REPONSE A L'AVIS DE LA MISSION REGIONALE D'AUTORITE ENVIRONNEMENTALE

Deuxième phase du renouvellement du parc éolien de Petit-Canal

Commune de Petit-Canal

Novembre 2025

Tracé de raccordement prévisionnel issu de la Proposition Technique d'EDF SEI en date du 9 avril 2021

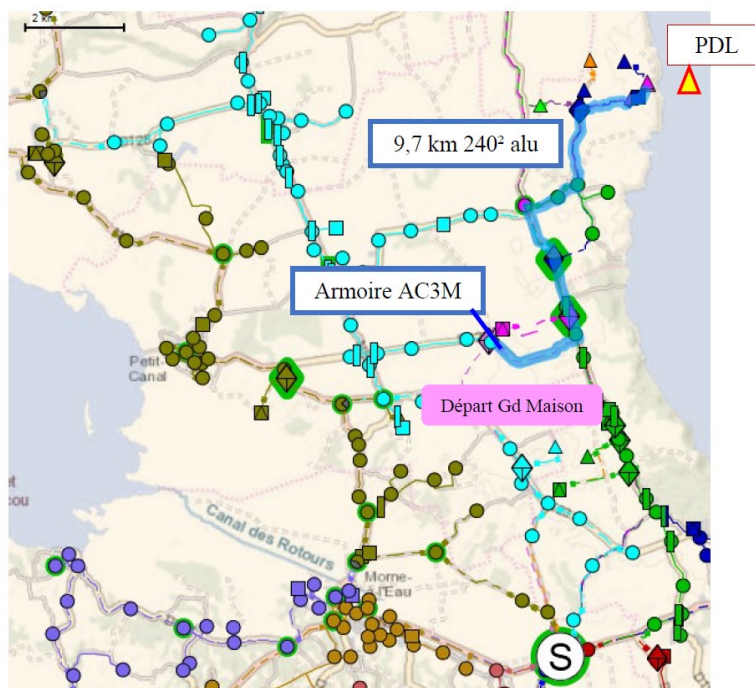
La MRAe recommande, une fois le tracé définitif du raccordement connu, d'actualiser l'évaluation des impacts avec le cas échéant, la mise en œuvre de la séquence éviter, réduire, compenser, si des espaces à enjeu sont impactés par les travaux de raccordement et/ou si des créations de lignes aériennes sont nécessaires.

Le tracé définitif du raccordement du parc éolien ne pourra être connu précisément qu'à l'issue de l'obtention de l'ensemble des autorisations administratives du projet (voir procédures de raccordement EDF SEI <https://www.edf.gp/entreprises/devenir-client/demander-un-raccordement>).

Néanmoins, l'option préférentielle considérée à ce stade consisterait à un raccordement par la ligne HTA de Grand-Maison distant d'environ 9,7km tel que représenté ci-dessous :

Les routes et chemins seront utilisés en priorité et le raccordement s'effectuera en souterrain le long des voies existantes.

Suite à l'analyse des experts en charge des études biodiversité du projet, le raccordement électrique externe au parc éolien se situe principalement sous des voies de circulation empruntées et ponctuellement sur des secteurs de pistes au sein de milieux agricoles intensifs où aucun enjeu n'est identifié. Les impacts du raccordement sur le milieu naturel seraient donc faibles, même si une attention spécifique sur les enjeux et les incidences devra être prise par le maître d'ouvrage (EDF SEI).

DEPUIS LE POINT DE VUE DE LA PORTE D'ENFER (AIRE D'ÉTUDE ÉLOIGNÉE)

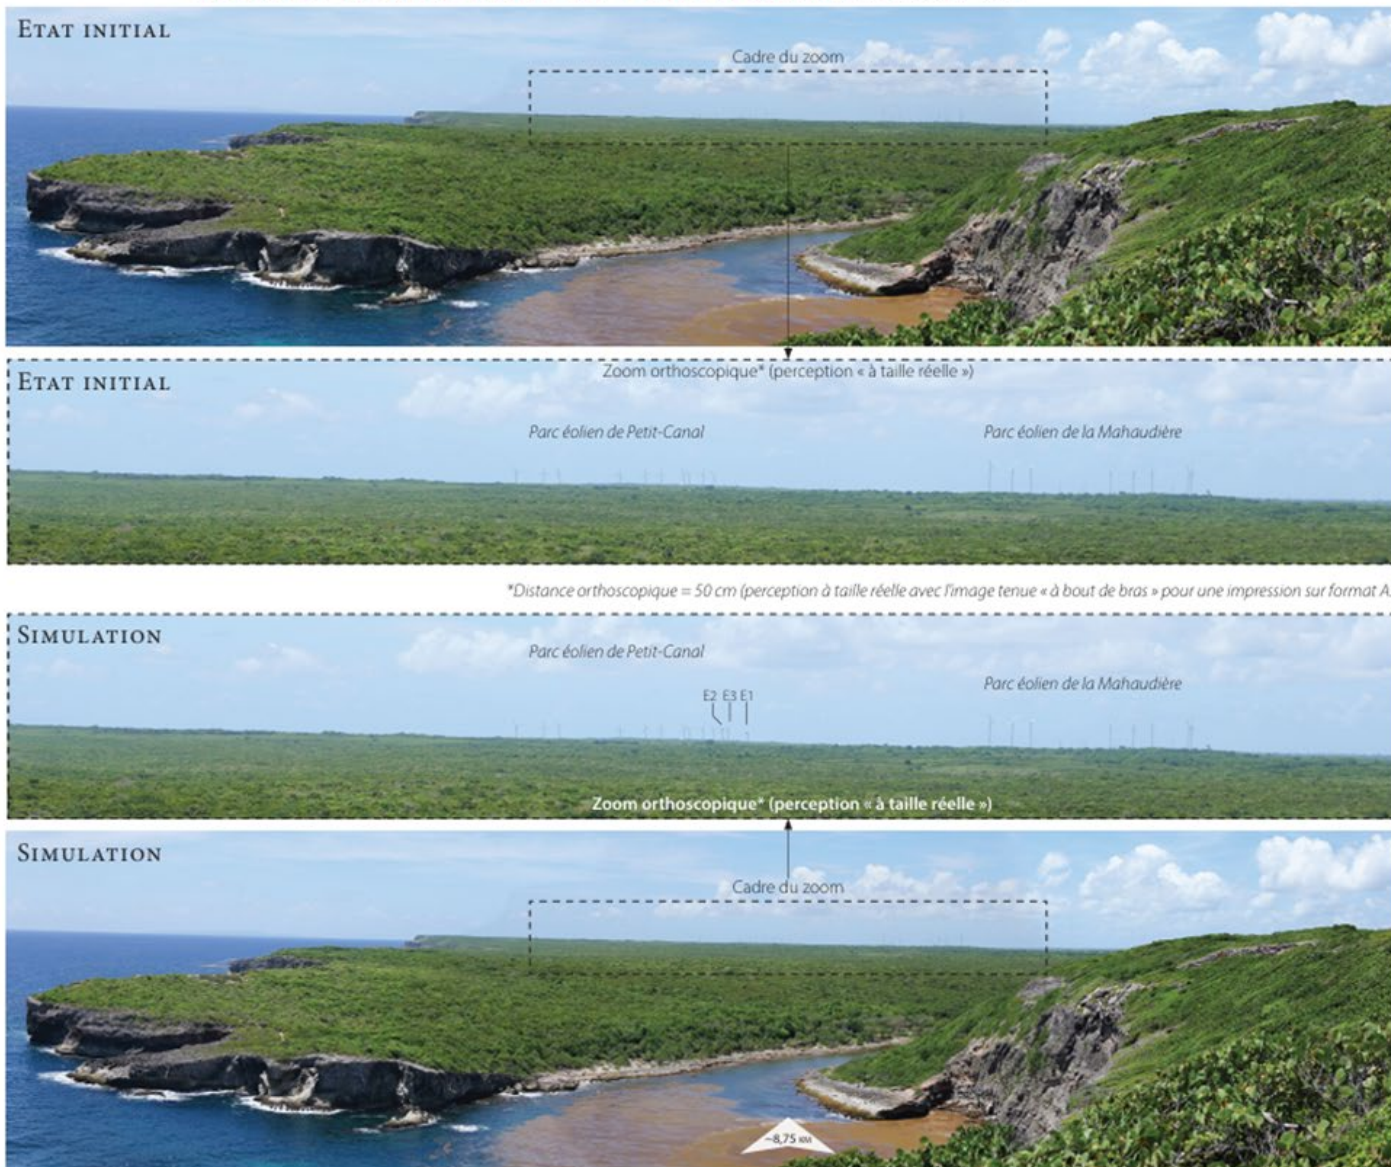
- De prendre en compte le projet de classement des falaises et de la Grande-Vigie comme étant un enjeu fort en matière de paysage ;
- De compléter l'étude paysagère avec des photomontages en lien avec le projet de classement ;
- De mettre en œuvre la démarche « éviter-réduire-compenser » en proposant des mesures d'intégration paysagère en phase conception en prenant en compte les principes d'insertion énoncés.

Depuis le point de vue de la Porte d'Enfer, en perception éloignée à environ 8,75 km au nord du projet, l'évolution induite par l'implantation des éoliennes **E1**, **E2** et **E3** est relativement modeste et s'inscrit dans la continuité du parc existant.
